DAL MAISTRO S.R.L

**IMPIANTO DI MESSA IN RISERVA E RECUPERO RIFIUTI NON
PERICOLOSI**

INTEGRAZIONI

**Riferimento: Prot.N. GE 2024_0053408 del 15/11/2024, Prot.N.
GE 2024/0050211 del 28/10/2024 e Prot.N. GE 2024/0047746
del 15/10/2024**

Figura 2. Modalità generale di lavoro della ditta

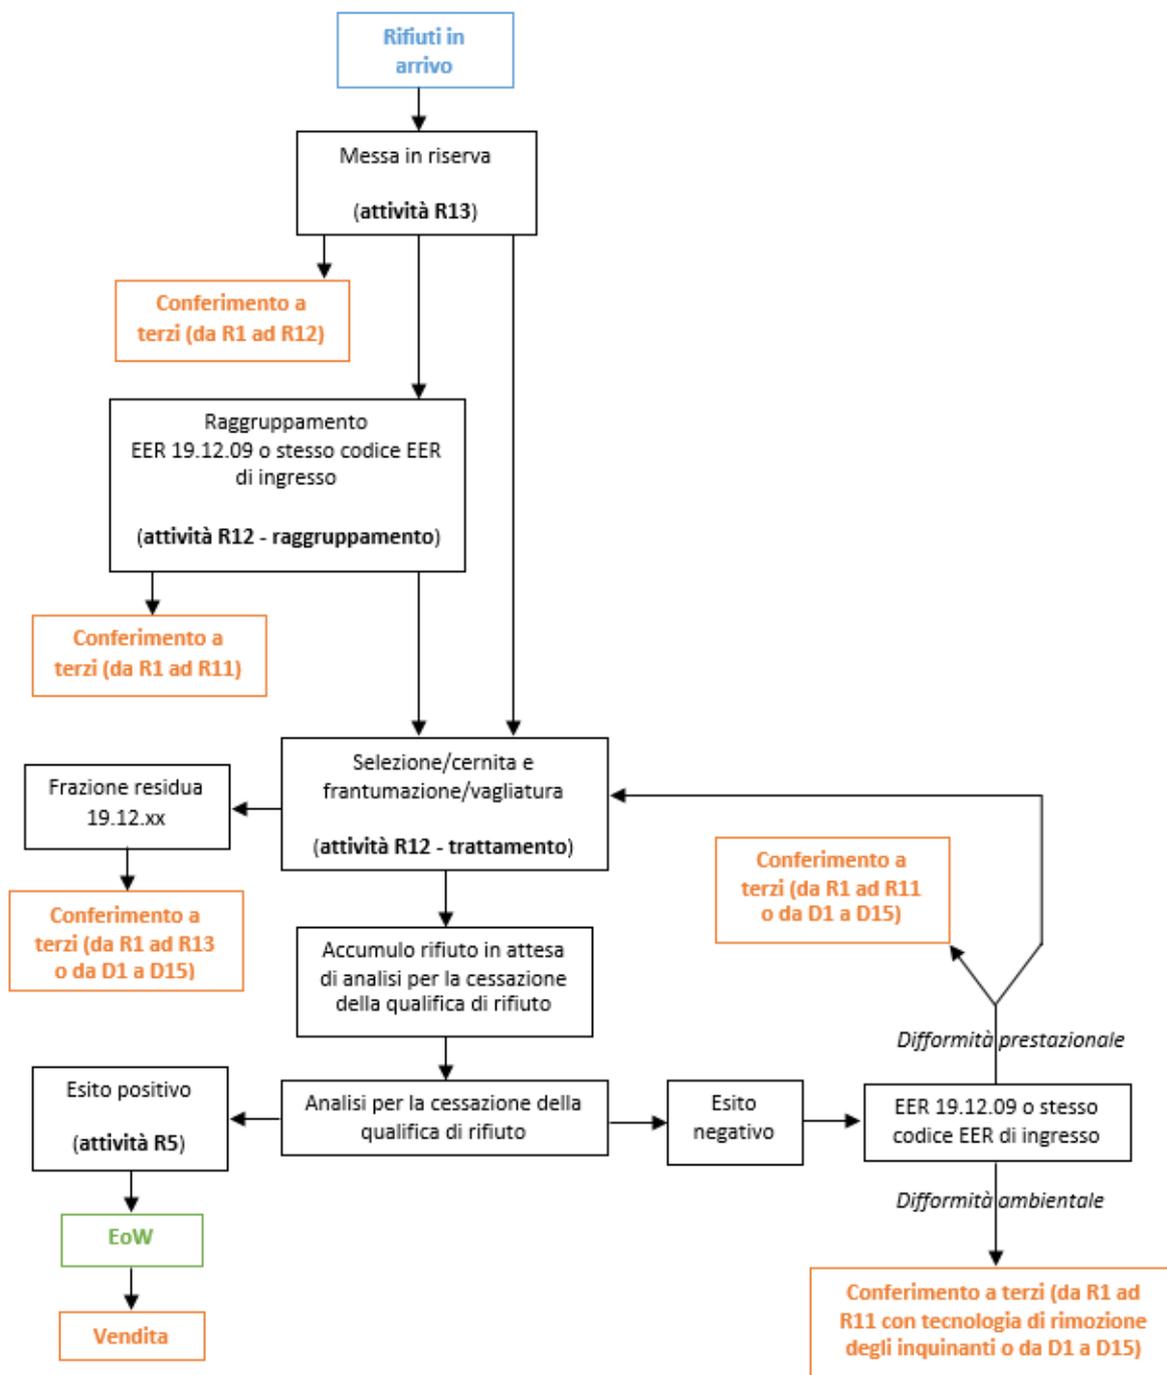
- approfondire l'aspetto relativo ai lotti non conformi attraverso l'individuazione in planimetria di un'area per la loro gestione ovvero ridefinire le procedure già presentate, esplicitando più approfonditamente in quale caso sia attribuito il codice E.E.R. 19 12 12 e in quale E.E.R. 19 12 09.

Per ogni tipologia di EoW richiesta si individuano delle aree per lo stoccaggio delle EoW non conformi. Ai fini di chiarire la modalità di stoccaggio di tali materiali e l'attribuzione del codice E.E.R. (in caso di lotto non conforme), così come la tracciabilità dei lotti chiusi, è necessario innanzitutto precisare le modalità di lavorazione: a tal fine si include in Figura 2 lo schema logico di lavoro della ditta. Le specifiche modalità di lavoro per ciascuna linea di EoW sono descritte nel dettaglio in Elaborato 9 rev.2, Elaborato 10 rev.1, Elaborato 11 rev.1 ed Elaborato 12 rev.1.

Le operazioni sui rifiuti in ingresso seguono la seguente sequenza:

- 1) il lotto non conforme (da considerare quindi rifiuto) viene stoccato in area specifica ed è identificato con apposita cartellonistica. Si precisa che tale area può essere dedicata anche allo stoccaggio di EoW (cambia la cartellonistica identificativa). Per le specifiche aree dedicate alle diverse tipologie di EoW/rifiuto trattato non conforme si fa riferimento anche all'Elaborato 1 Allegato 2 rev.1 (tabelle stoccaggi) ed al layout all'Allegato grafico 1 rev.1. Di conseguenza viene aggiornato anche il calcolo del massimale della polizza fideiussoria (Elaborato 1 Allegato 6 rev.1), che ora tiene conto anche della possibile presenza di lotti non conformi (da considerare come rifiuto).

Si rettifica quindi quanto riportato con precedente documentazione: non viene mai assegnato il codice E.E.R. 19.12.12.

CARATTERISTICHE STRUTTURALI TETTOIE

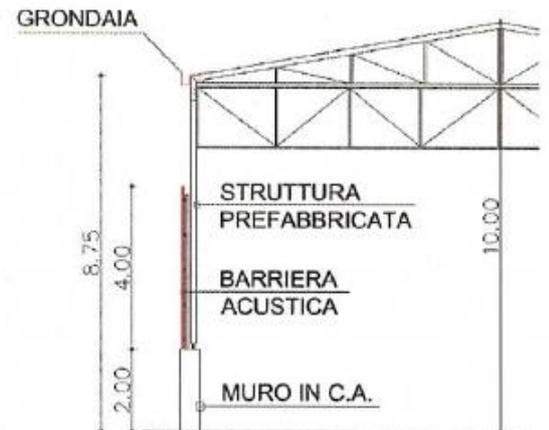
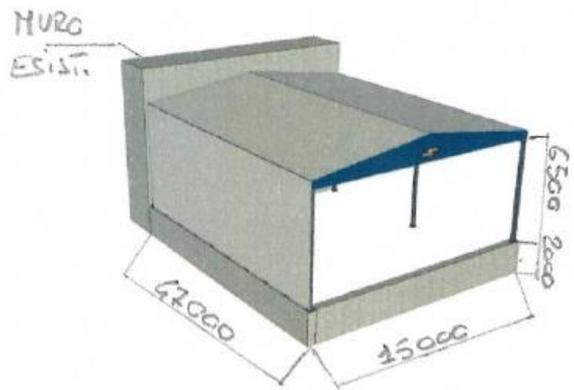
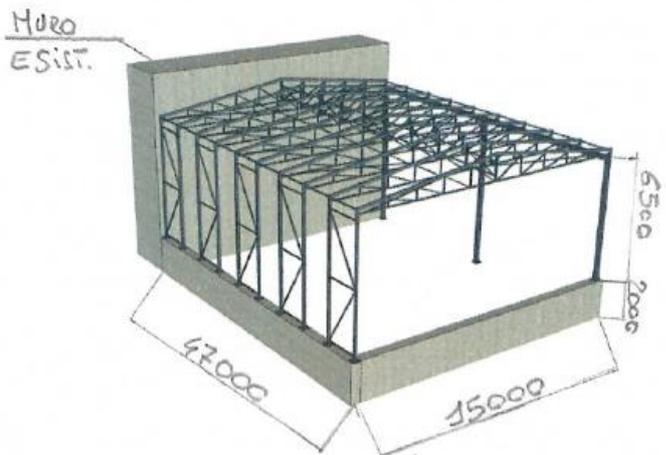
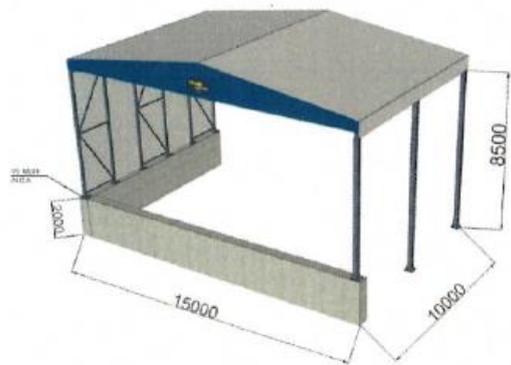
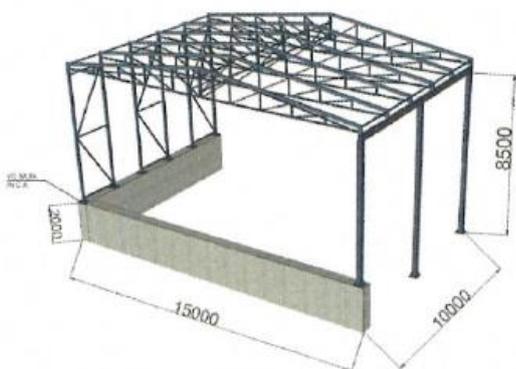
- definire le caratteristiche strutturali delle n. 2 nuove tettoie collocate lungo i perimetri del sito al fine della copertura parziale dei rifiuti conferiti in impianto, considerando l'analisi di stabilità laterale delle pareti al carico di rifiuti, alla funzione di contenimento delle emissioni diffuse in atmosfera, alla funzione di copertura dei rifiuti conferiti dalle acque meteoriche e alla funzione di mitigazione degli impatti acustici.

Per quanto riguarda le caratteristiche strutturali delle 2 nuove tettoie, si riporta in Allegato 1 quanto richiesto.

La struttura portante dei nuovi fabbricati è costituita da opere di fondazione in calcestruzzo armato, realizzate in opera, adeguatamente dimensionate per trasferire i carichi agenti al terreno mantenendo la pressione di contatto entro valori ammissibili. Dalle fondazioni superficiali, a travi rovesce, si dipartono murature verticali in calcestruzzo armato adeguatamente armate di altezza pari a 2,0 mt. realizzate in opera, atte a sorreggere la struttura metallica superiore, a delimitare il perimetro del fabbricato e a contenere il materiale accumulato all'interno del nuovo edificio.

La struttura di copertura è costituita da profili in acciaio tipo S235JR zincato a caldo. A completamento della copertura viene fissato un telo sulle falde e sulle pareti, formato da tessuto in poliesteri al 100% ad alta tenacità e ricoperto su entrambi i lati da spalmatura per fusione di pvc (stabilizzato ai raggi UV con finissaggio di superficie) e da lacco lucido antipolvere su entrambi i lati (avente resistenza al fuoco: classe 2). Il telo viene fissato alla struttura portante mediante placche e fibbie aventi portata di 1500 kg, e nei punti di maggior usura viene rinforzato da placche in pvc in tessuto panama.

I calcoli e le verifiche delle strutture sono stati sviluppati secondo la vigente normativa tecnica, in particolare seguendo il D.Min. Infrastrutture e Trasporti 17/01/2018 : "Norme tecniche per le costruzioni" e la Circolare 21 gennaio 2019 n. 7 : "Istruzioni per l'applicazione dell'aggiornamento alle «Norme tecniche per le costruzioni.» di cui al D.M. 17 gennaio 2018"; le verifiche di resistenza sono state condotte con il metodo degli stati limite.

CARATTERISTICHE BARRIERE ACUSTICHE

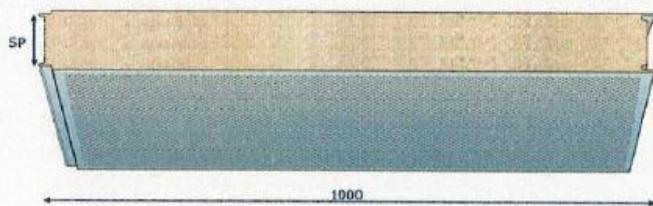
In aggiunta si evidenzia che, non essendo stati forniti dettagli tecnici, il pannello sandwich individuato per le opere di mitigazione dovrà essere caratterizzato da un potere fonoisolante tale da farlo rientrare nella definizione di 'barriera acustica', per cui può essere trascurata l'energia che si trasmette attraverso la barriera stessa; come indicato dovranno essere curati i giunti per evitare fessurazioni o punti deboli che di fatto ridurrebbero l'efficienza teorica del sistema.

Per quanto riguarda il pannello sandwich per le opere di mitigazione acustica, si includono in Allegato 1 ulteriori dettagli tecnici. Si conferma in ogni caso che esso sarà caratterizzato da un potere fonoisolante tale da renderlo definito come "barriera acustica"; in fase di installazione saranno curati allo stato dell'arte i giunti.

Struttura realizzata con profilati metallici con applicati i pannelli in fibra minerale di spessore 50 mm per abbattimento acustico R_w di 30 db.

Capacità del pannello di isolare acusticamente due zone:
Sp. mm 50: $R_w = 31$ DB
Sp. mm 100: $R_w = 35$ DB
